**Avis délibéré de la Mission Régionale  
d'Autorité environnementale de Bretagne  
sur l'élaboration du zonage d'assainissement des eaux  
pluviales et la révision du zonage d'assainissement  
des eaux usées d'Erbrée (35)**

n° : 2021-009495

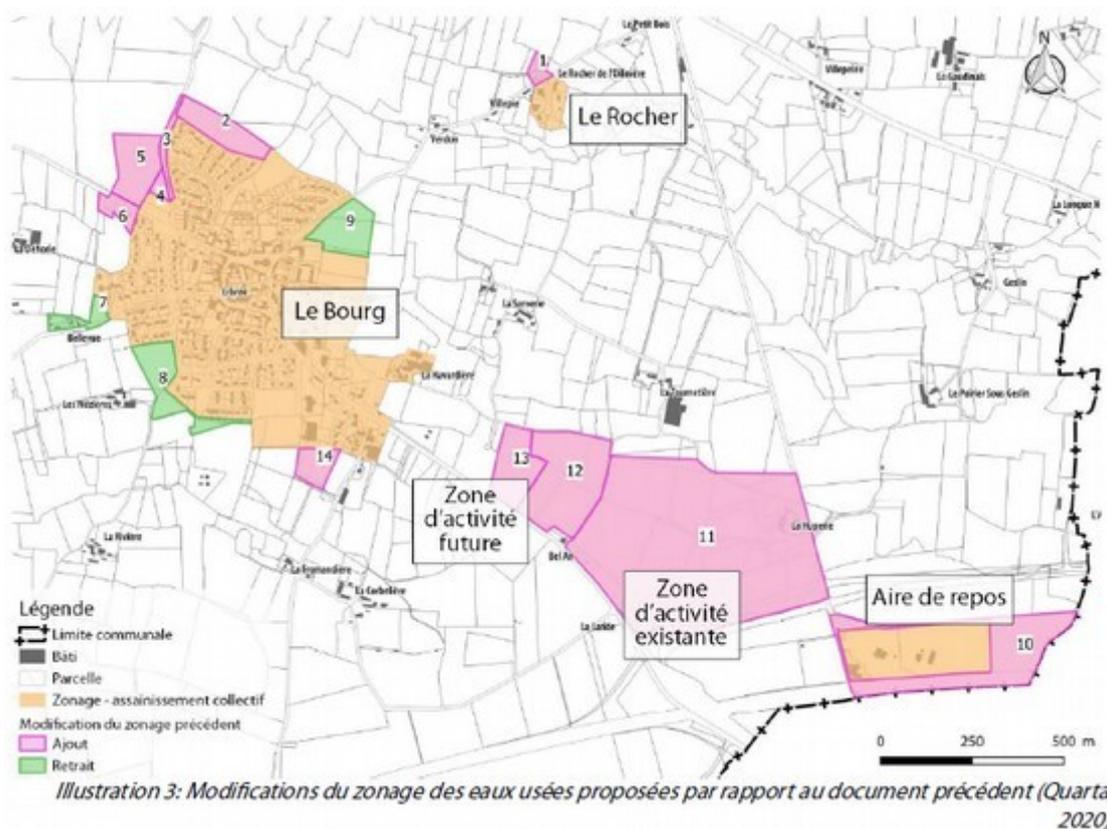
La révision du **zonage des eaux usées**<sup>3</sup> prévoit, en plus des futures zones à urbaniser (ajouts n°3, 4, 5, 12, 13, 14 dans la figure suivante), l'incorporation dans les zones d'assainissement collectif de logements en sortie de bourg (ajout n°6 dans la figure suivante). Il exclut le hameau de Bellevue (proche du bourg, retrait n°7) ainsi que d'autres parcelles non construites (retraits n°8 et n°9). La station d'épuration, au sud du bourg, recueillera l'essentiel des eaux usées (celles du bourg et du parc d'activités), l'emploi de sa capacité maximale (1 600 équivalent-habitants (EH)) évoluant de 47 à 79 %<sup>4</sup>. Il n'est pas prévu de modification de cet équipement. L'épuration par lagunage et filtre planté du hameau du Rocher, au nord-est du bourg, se poursuivra, sans hausse de charge (sa capacité maximale est de 30 EH). L'aire de repos autoroutière, au sud-est du bourg, restera reliée à la station d'épuration de Mondevert, commune limitrophe d'Erbrée<sup>5</sup>.

Illustration 4: Zonage des eaux pluviales d'Erbrée (Quarta, 2019)

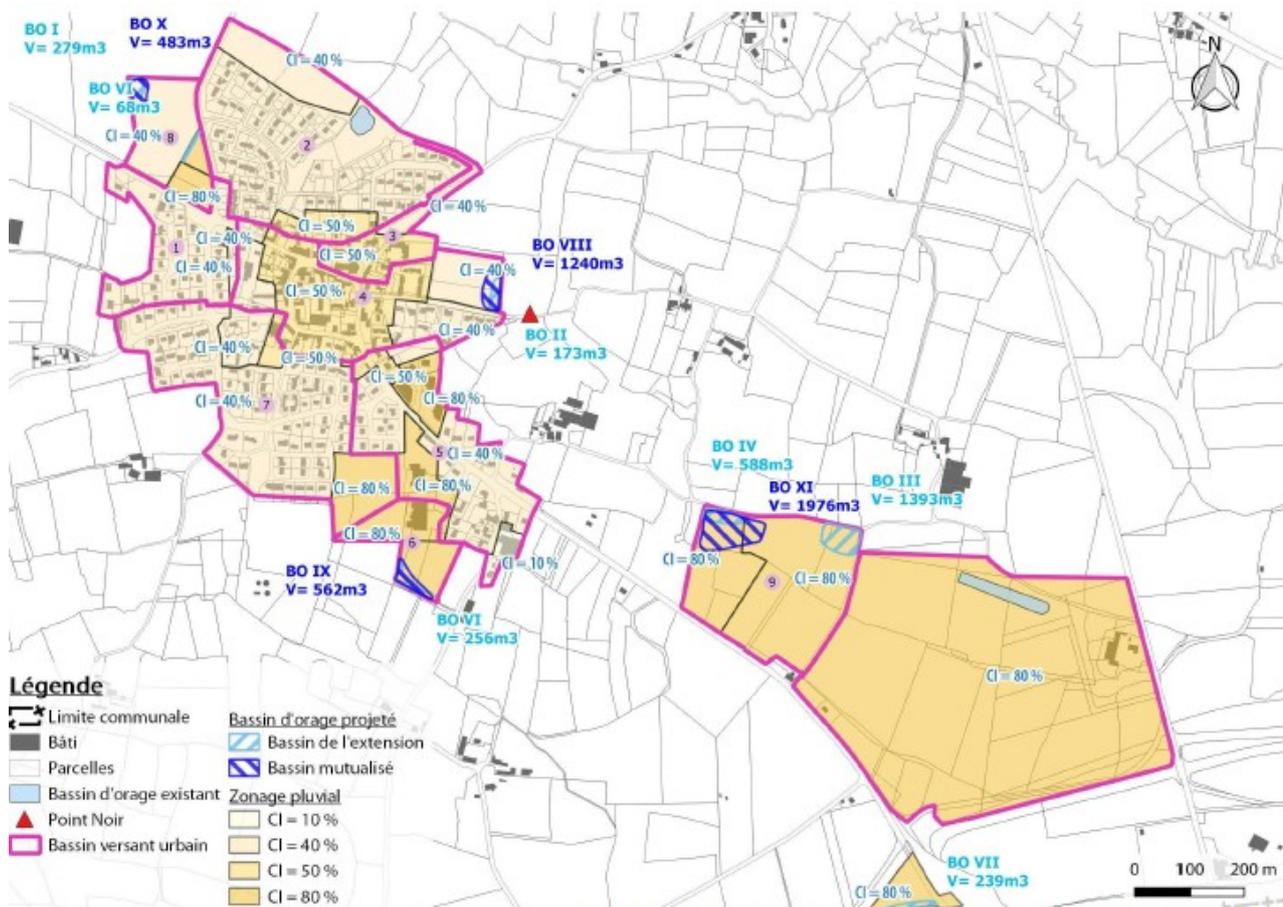
**Le zonage des eaux pluviales** prévoit la mise en place d'ouvrages de régulation et leur équipement en dispositifs de traitement (piégeage des hydrocarbures). Ils ont été dimensionnés après détermination, pour l'ensemble des 10 sous-bassins-versants urbanisés ou en voie de l'être, de coefficients d'imperméabilisation maximale et sur la base d'une fréquence décennale pour le retour de fortes pluies. Une gestion des eaux pluviales est prévue lorsque l'assiette foncière de l'urbanisation nouvelle dépasse les 5 000 m<sup>2</sup>. Le zonage proposé ne donne pas la priorité à l'infiltration alors qu'elle est un objectif affiché dans les orientations

d'aménagement et de programmation des zones à urbaniser. Le dossier précise toutefois que le règlement écrit du PLU ouvre la possibilité de mettre en œuvre des solutions alternatives aux ouvrages de rétention (chaussées drainantes, noues...).

Partie sud du territoire communal : réseau hydrographique et zones humides (cercles rouges figurant les stations d'épuration d'Erbrée et de Mondevert, sous-bassins versant de la Fromandière en bleu clair)

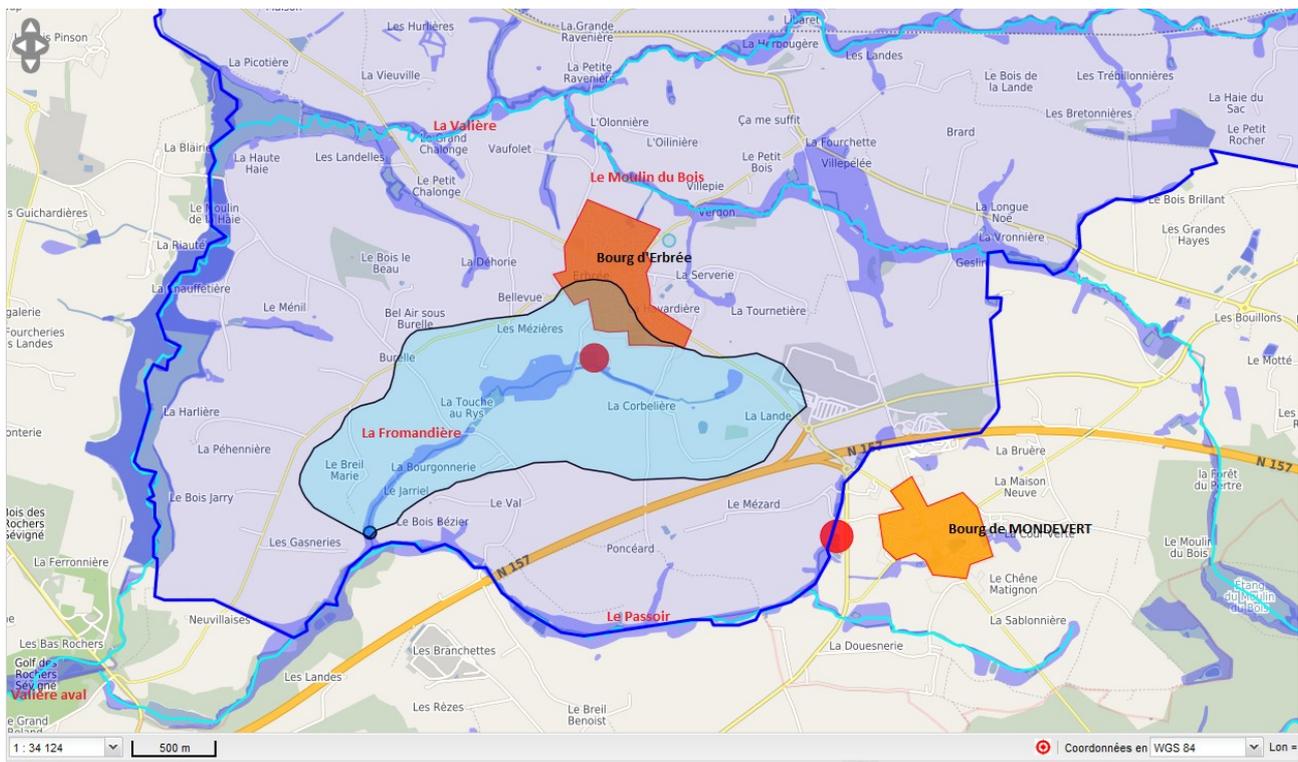
La qualité du cours d'eau de la Fromandière peut se trouver dégradée en été, par des concentrations excessives en phosphore et en ammonium.

Les données fournies font apparaître des concentrations de polluants, fortes, pour la Fromandière et le ruisseau du Passoir, puis faibles après leur confluence. Cette situation illogique, sauf à supposer une très forte auto-épuration du cours d'eau ou d'autres apports d'eau peu polluée, devra être expliquée pour justifier le degré d'acceptabilité du milieu naturel pour les eaux traitées par la station d'Erbrée.
